STK1 P 0229 3 01

Versandanschrift:		Bayer AG, 5090 Leverkusen, Bayenweg 6, D 302, Tor 219 / Paul / Elberfeld	
Bayer-Bestelldatum:		03.05.1991	
Waldner-Fabrik-Nr.:		2465-2048	
Waldner-Komm.-Nr.:		14 24 223	
Waldner-Komm.-Nr.:		17 25 804	
Verwendungsbereich, Lager-:		Auslaufumbau 25. April 2013	
Überfl.		1:5 1:1 1.4571 1.4301	
Herk.		02.05.91 NEW	
Benennung		AD-BEHÄLTER 500 LTR.

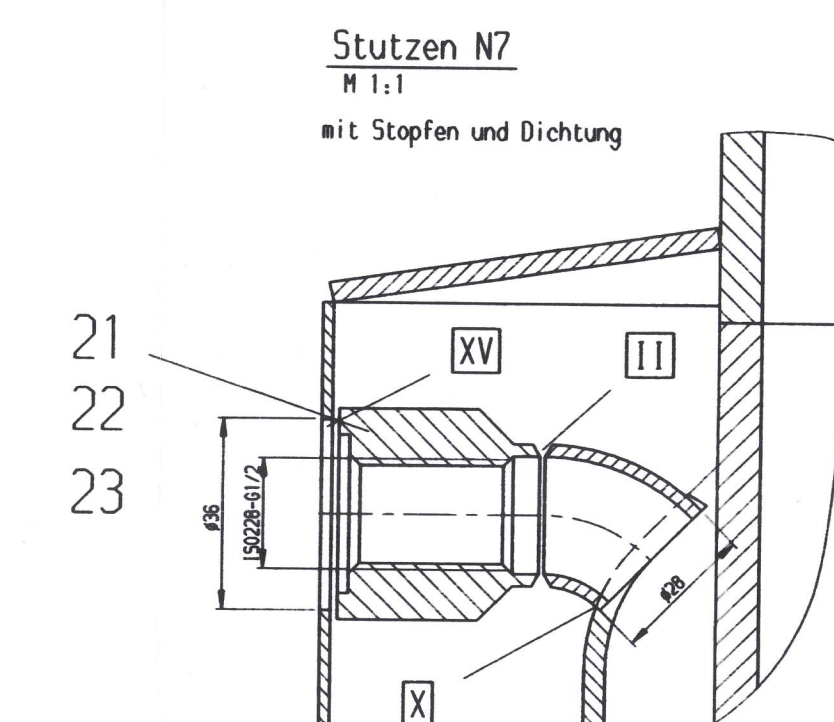
Änderung ② = Dir. Stützen geändert
21.4.2013
S. Runne

Änderung ⑤ = Div. Stützen geändert
21.4.2013
S. Runne

Änderung @:
Geprüft festigkeitsmäßig geprüft
Sachverständiger der
TÜV NORD Systems
GmbH & Co. KG
Auslaufbau
25. April 2013
